**GOVERNO DO DISTRITO FEDERAL**  
SECRETARIA DE ESTADO DE OBRAS E INFRAESTRUTURA DO DISTRITO FEDERAL  
Subsecretaria de Administração Geral  
Comissão Permanente de Licitação

Relatório SEI-GDF n.º 9/2023 - SODF/SUAG/CPLIC

**RESPOSTAS A QUESTIONAMENTOS**

Em atenção aos questionamentos apresentados referentes à **Concorrência 01/2023 – SODF**, cujo objeto é a seleção de empresa com vistas a Execução da Obra de Infraestrutura Urbana, no intitulado **Lote 2 do Setor Habitacional Vicente Pires-DF**, em poligonal de área aproximada de 194,51 ha, incluindo pavimentação, meios-fios, calçadas, sinalização horizontal e vertical e drenagem (contendo bacias de retenção e dispositivos de lançamento direto) conforme normas pertinentes da Associação Brasileira de Normas Técnicas – ABNT, DNIT e ainda as exigências e demais condições e especificações, memoriais descritivos, quantitativos expressos no projeto, bem como informações constantes no Projeto Básico/Termo de Referência, Anexo I ao presente edital, encaminhamos abaixo a análise e respostas da área técnica dessa SODF, conforme Relatório Técnico SODF/GAB/CPL/CIAT (110685335):

Figura 1 - Detalhamento do aterro (Extraído do projeto básico)

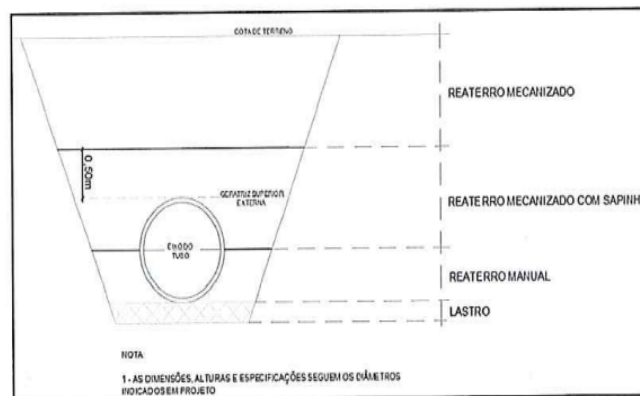
**Questionamento 05:** "Conforme o projeto básico, a compactação 50cm acima da geratriz superior do tubo, deverá ser realizada de forma mecânica, com a utilização de rolo compactador, vejamos o item:

Considerando que o projeto prevê valas profundas e diâmetros de rede que partem de  $D=0,60m$  a  $D=1,50m$ , solicitamos esclarecer como será o acesso do rolo compactador nas valas de drenagem. Qual será o item da planilha que remunerará o serviço de compactação de valas com rolo a partir do 50cm acima da geratriz superior do tubo?"

**Resposta SODF/GAB/CPL/CIAT:** O entendimento da execução do serviço não está correto. Seguindo as instruções do Projeto Básico, a metodologia a ser executada é a de reaterro e compactação manual até metade do diâmetro do tubo, seguida de reaterro manual e compactação mecanizada ("sapinho") da metade do tubo até 50cm acima da geratriz superior e finalização com reaterro mecanizado e compactação mecanizada ("sapinho"). O rolo compactador, citado no questionamento, não é adequado para compactação de valas, uma vez que poderia danificar os tubos instalados. Visto que o compactador "sapinho" já está incluído na CPU utilizada, não há razão para que seja prevista a remuneração deste equipamento no orçamento.
